DÉSIGNATION: SCHEMA DE PRINCIPE
CARTE ALIMENTATION PREAMPLI

Affectations: AR 1402 — Date: 27/06/00

DESIGNATION : Schéma électrique
Carte Préampli + Alimentation AR 1402

DÉSIGNATION : Schéma electrique carte Amplificateur négatif

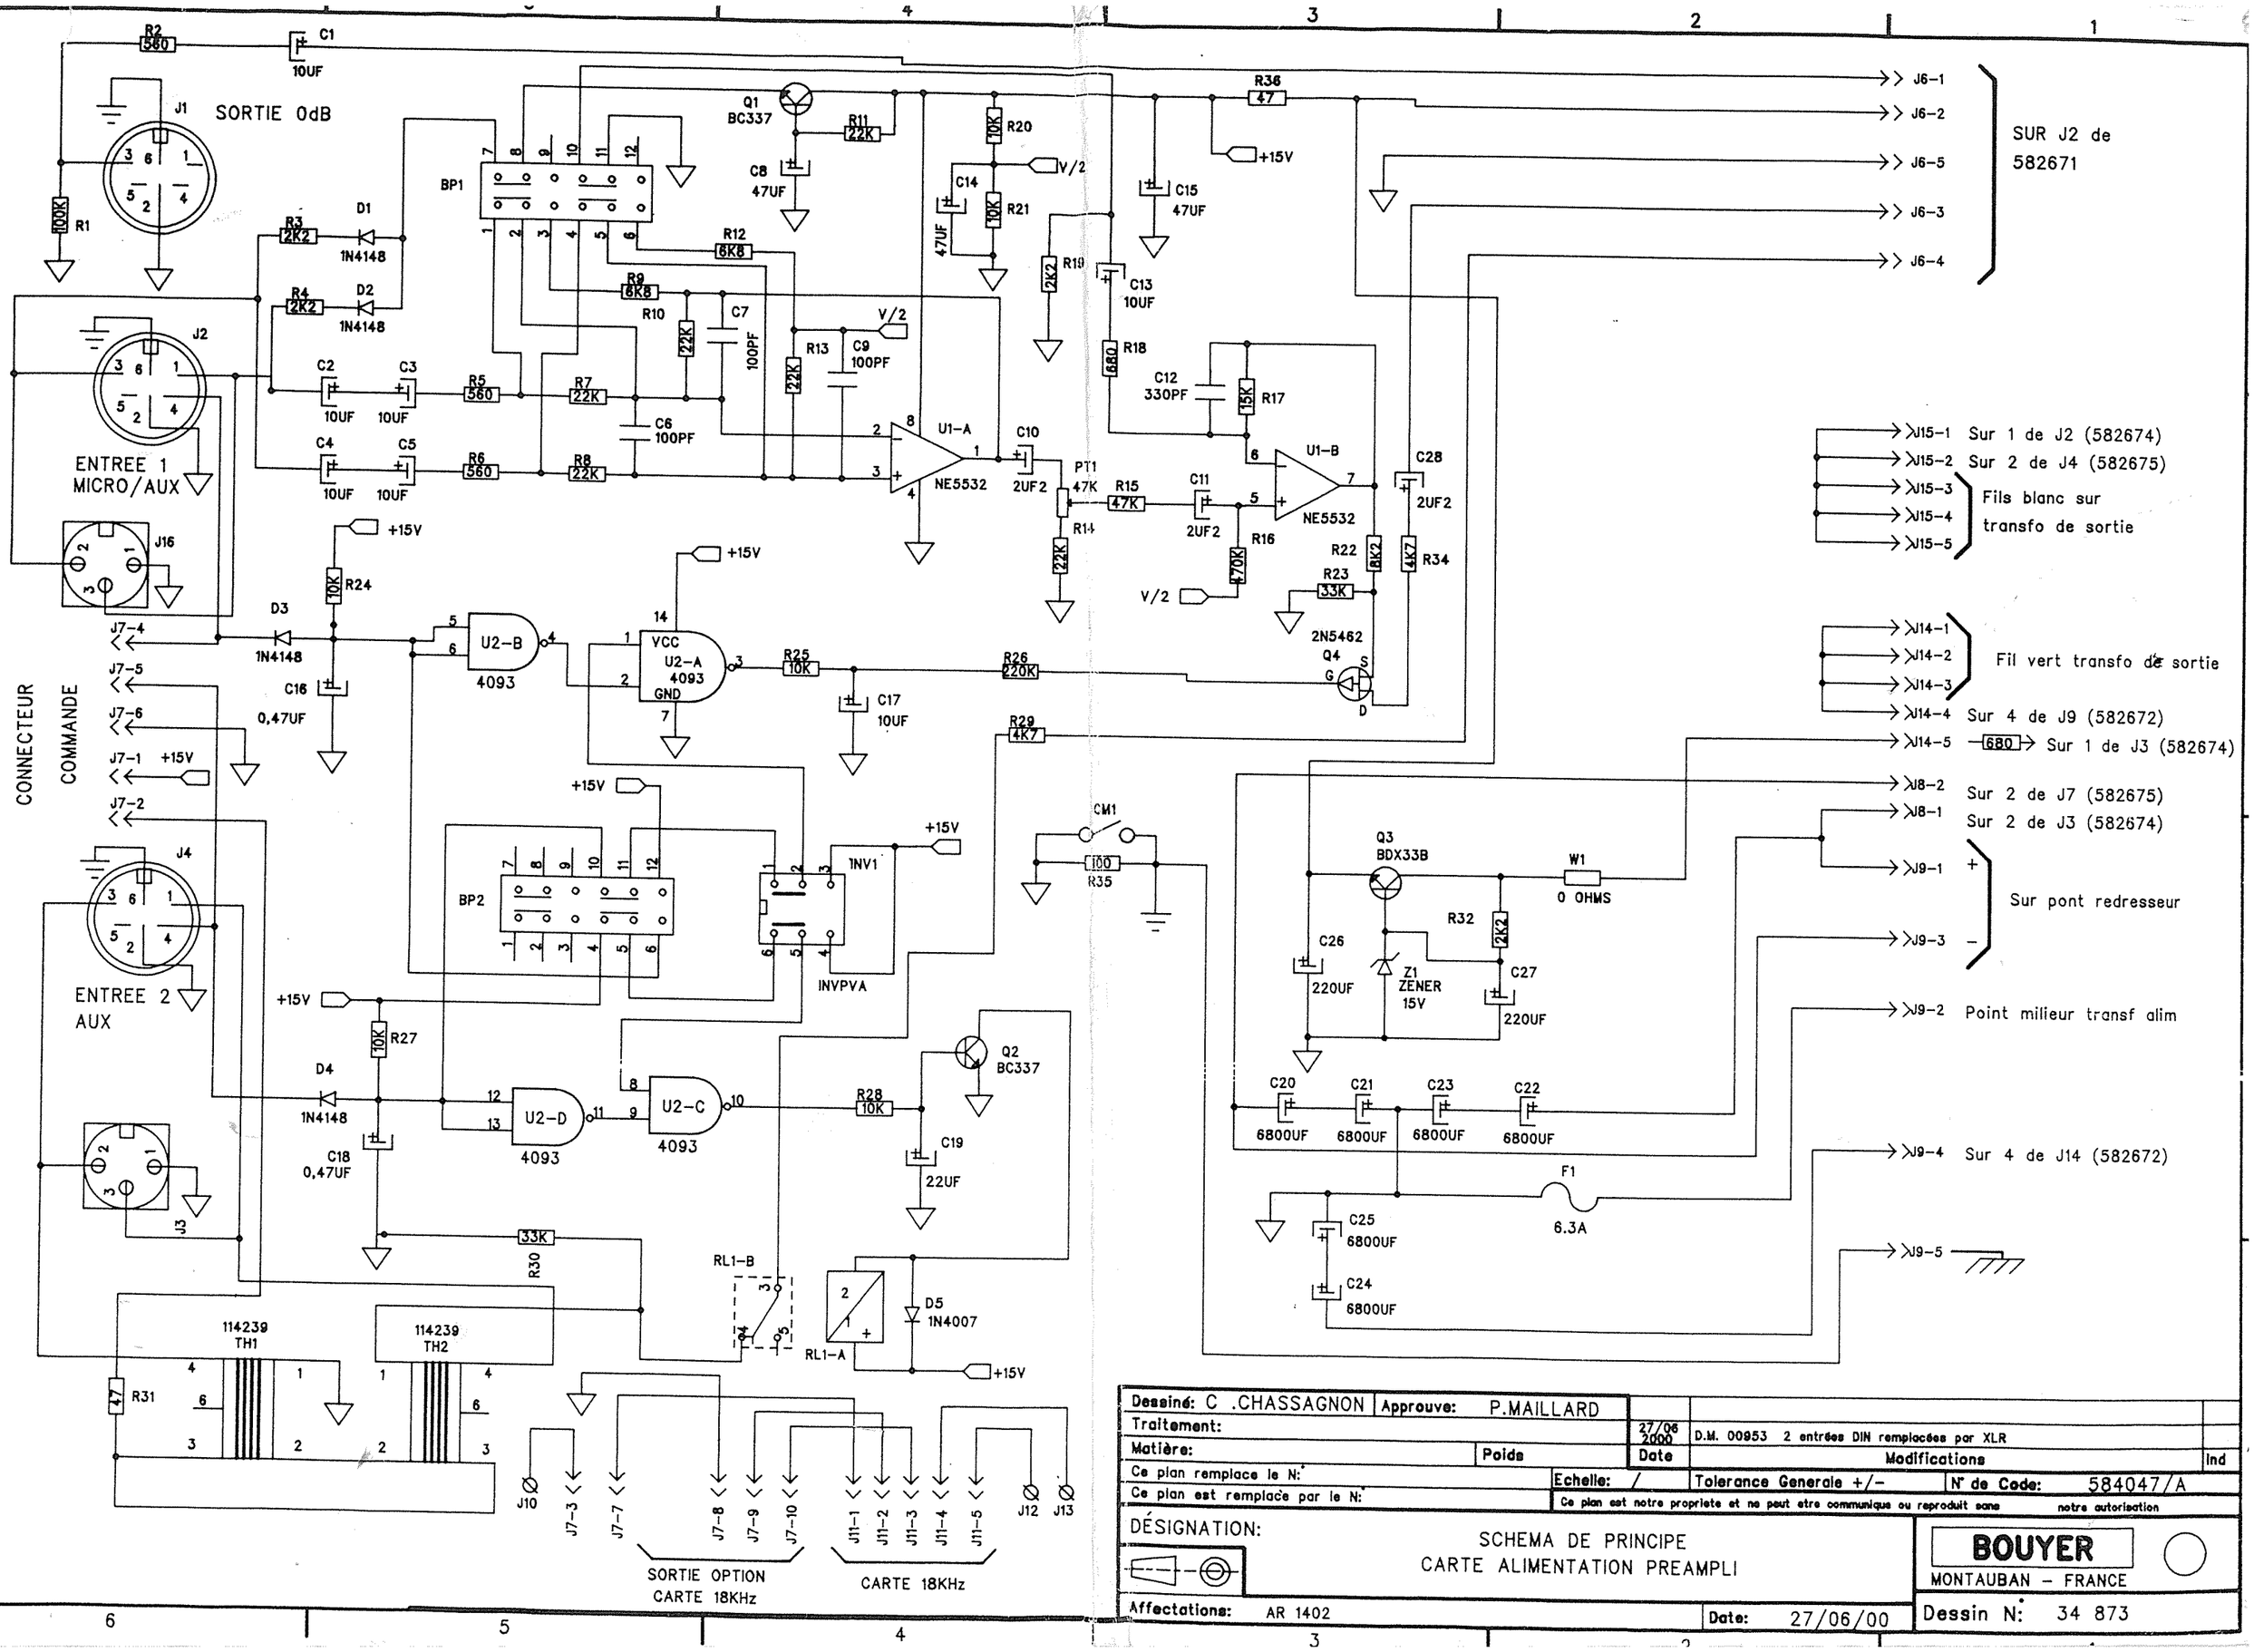
Dessiné: C .CHASSAGNON	Approuve: P.MAILLARD		
Traitement:		27/06 2000	D.M. 00953 2 entrées DIN remplacées par XLR
Matière:	Poids	Date	Modifications — Ind
Ce plan remplace le N:	Echelle: /	Tolerance Generale +/-	N° de Code: 584047/A
Ce plan est remplacé par le N:	Ce plan est notre propriete et ne peut etre communique ou reproduit sans notre autorisation

Dessin N: 34 873

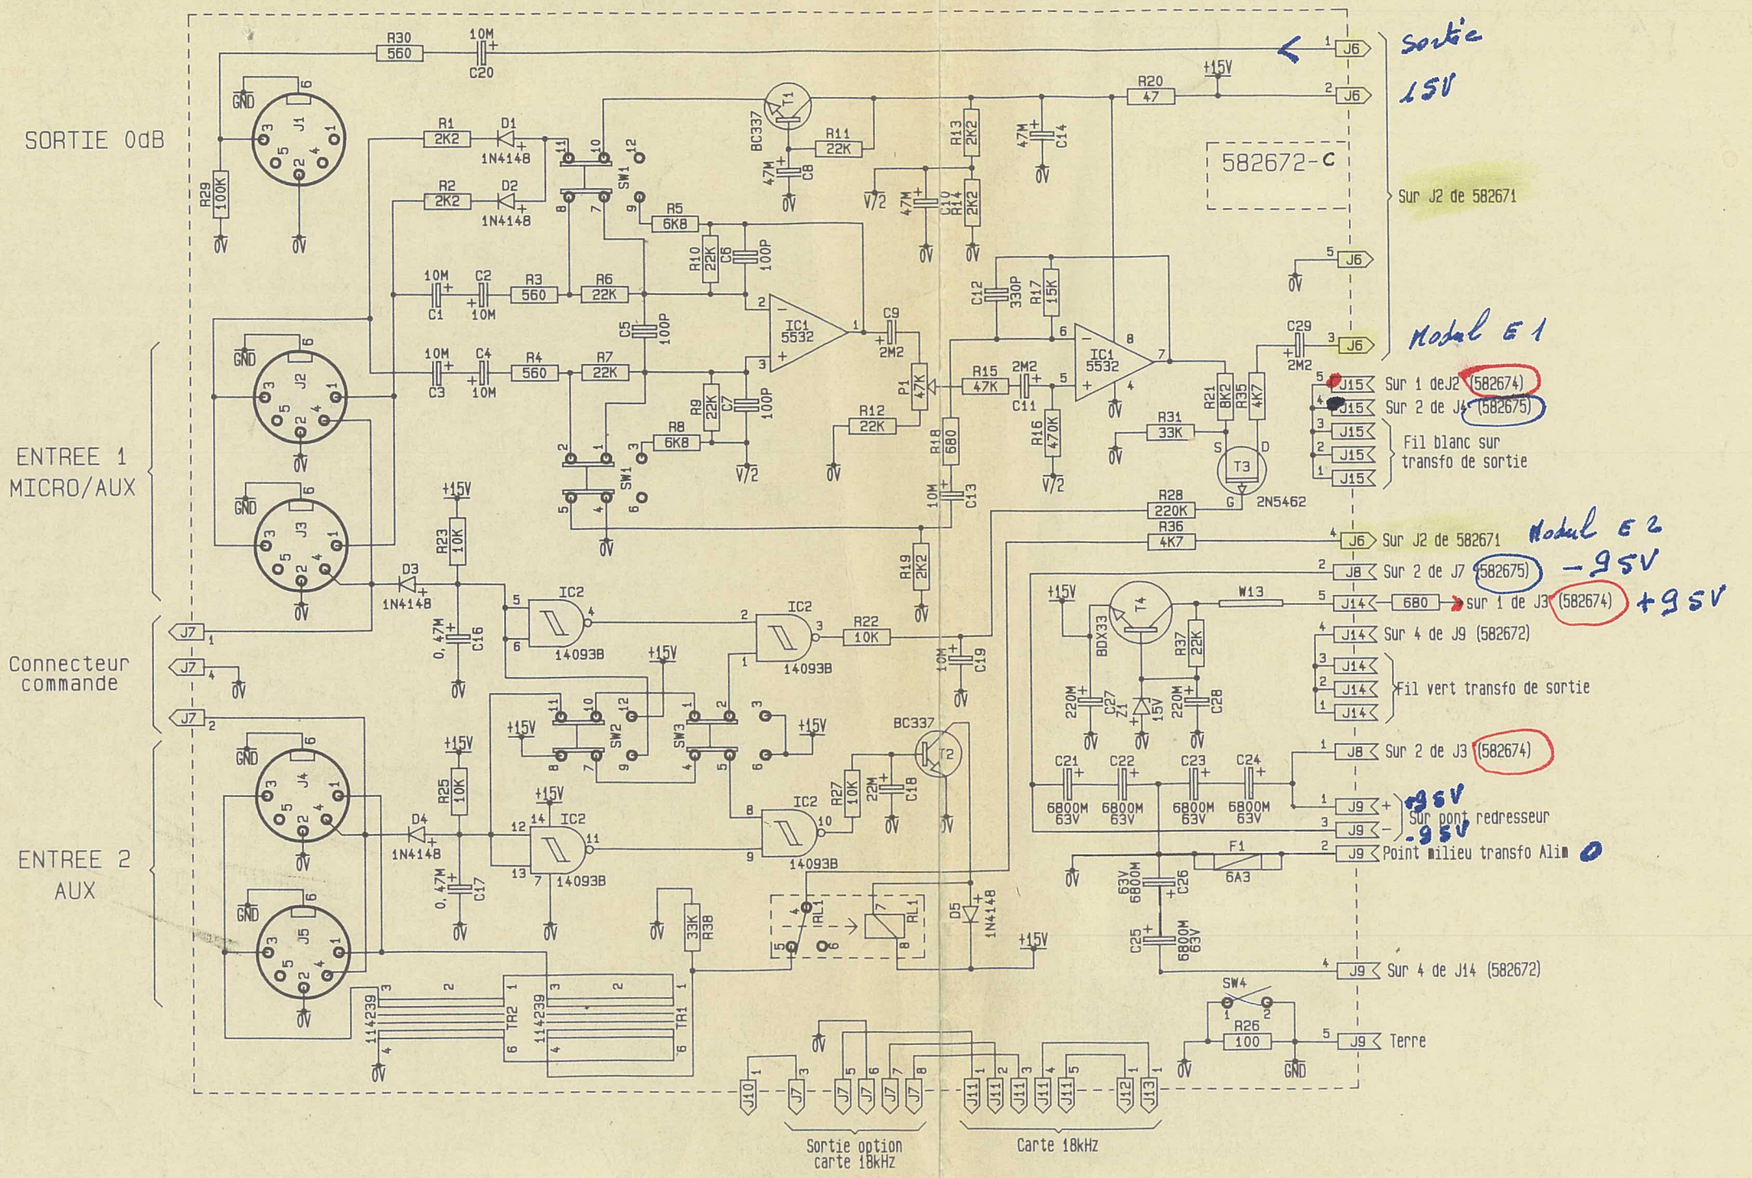
18.02.97	DM96482 : Supprimer R33 et R34. Chgt d'indice CE. GC	02
Dessine :	Approuve :		7-6-95	DM 95366 } Remplacer R24 par strap W13 - Entre 5 de J14 et 1 de J3 (582674) ajouter une résistance de 680Ω - 582672 prend l'indice b	01
Traitement :					
Matiere :		Poids :	Date	Modifications	Ind
Ce plan remplace le N° :		Echelle : /	Tolerance générale ±	N° de code :	
Ce plan est remplace par le N° :		Ce plan est notre propriete et ne peut etre communique ou reproduit sans notre autorisation

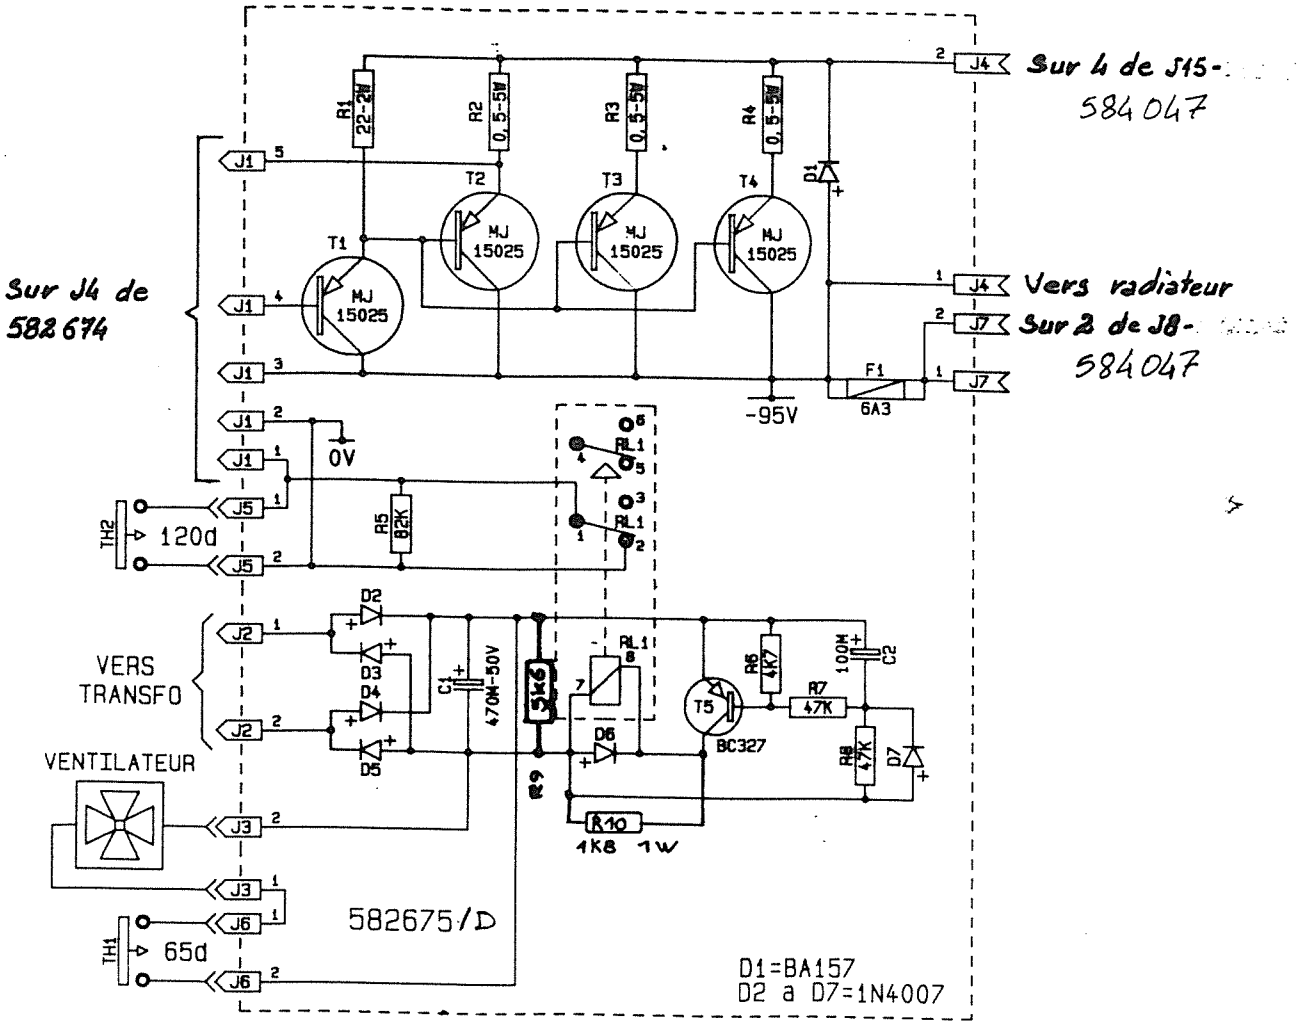
05/07/00	D.T. 00353 : 2 entrées DIN remplacées par XLR	C.C	04
10/02/99	DT 99771 : Ajout de R10 (1K8) en // de D6	PZ	03
18.02.97	DT 96482 : ajouter résistance R9. 5K6. Chgt indice CE.	GC	02
9-12-96	DT 96310 Adjonction d'un circuit anti-cloc		01
Date	Modifications		Ind

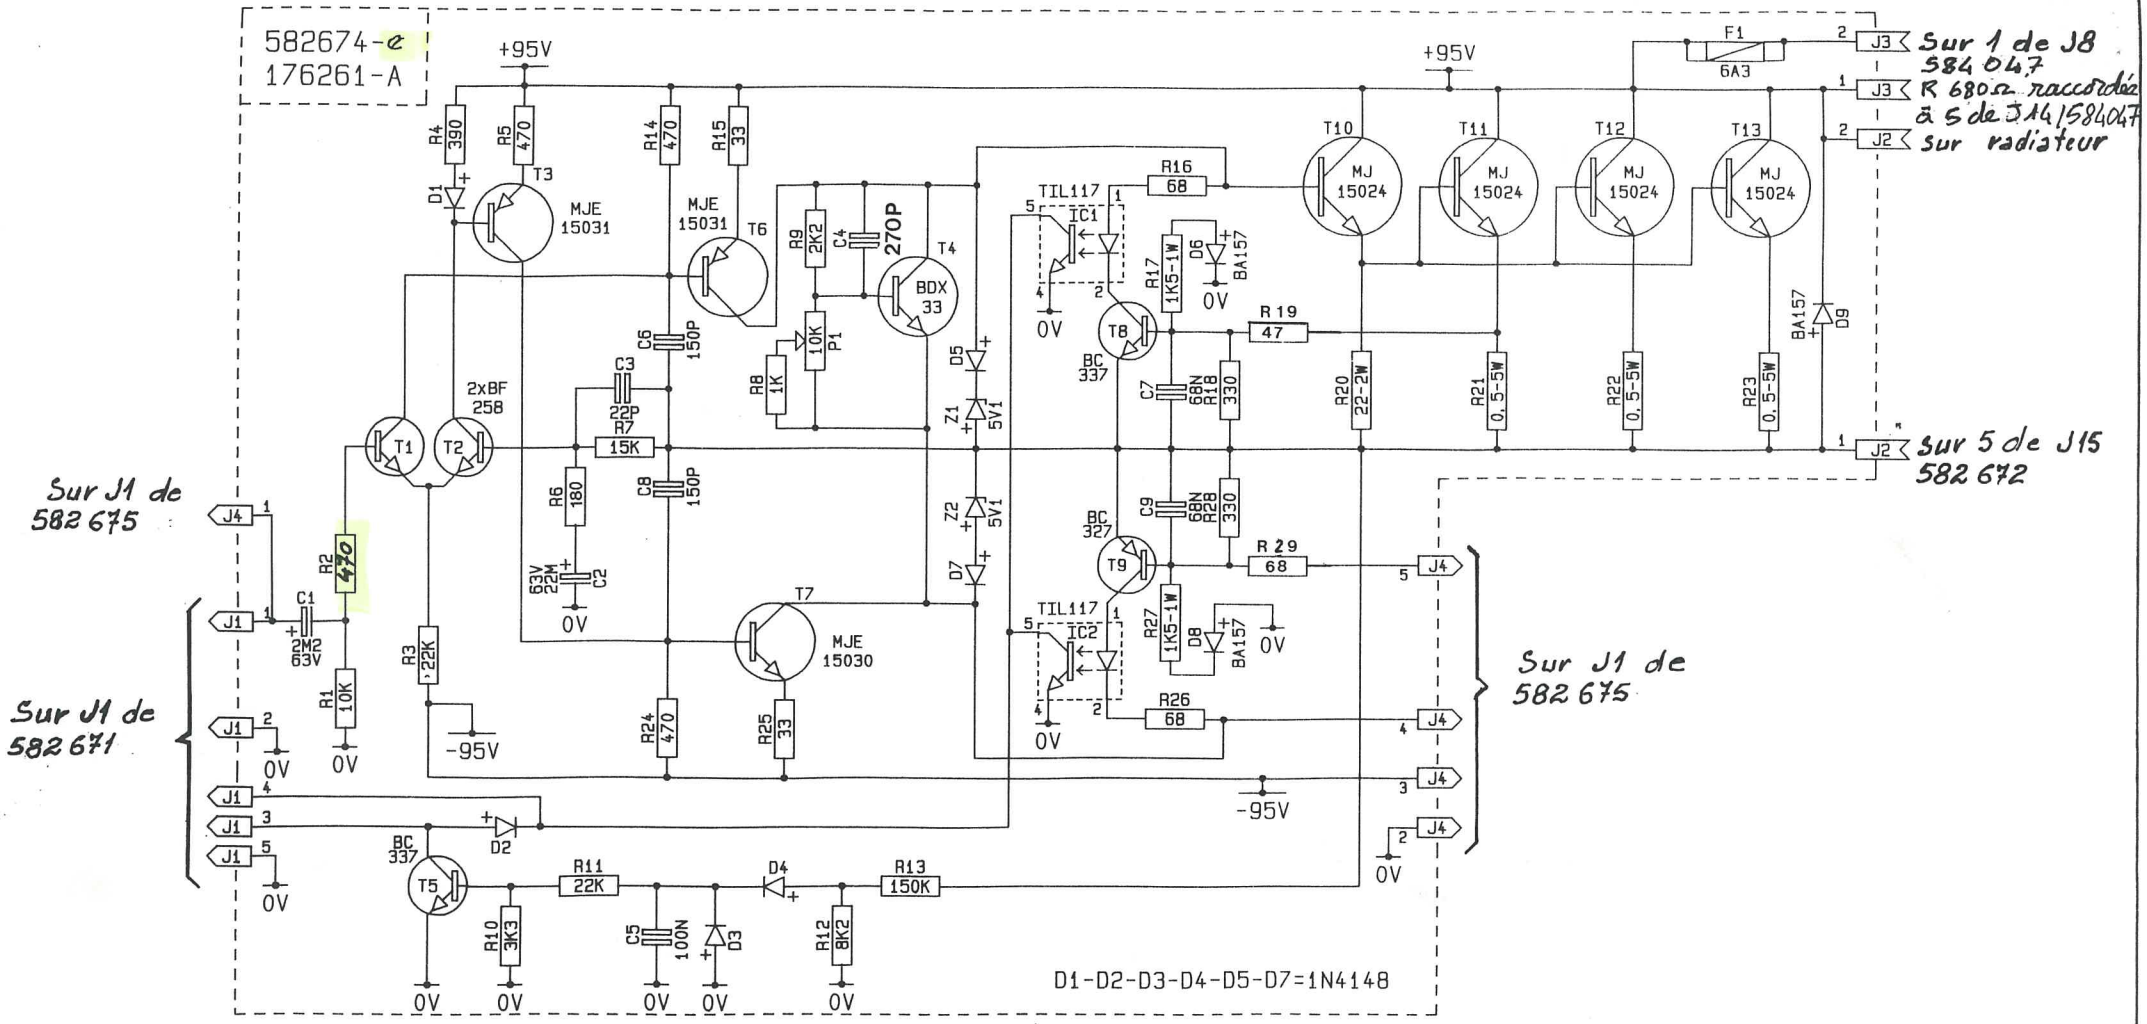
15.07.04	DM041416 : TDH > 1% R2_4k7 devient 470.	05
05/07/00	DM:00953 2 entrées DIN remplacées par XLR	04
30-04-96	DM : 96437 Remplacer RV14 → R:47Ω et RV29 → R:68Ω d → e	03
9-11-95	DM 95391 } Remplacer C4(47pF) par 270pF (BDX33 instables)	02
9-12-94	DM 94309 } R6(270Ω) = 180Ω / Réajustage de la sensibilité	01
Date	Modifications	Ind
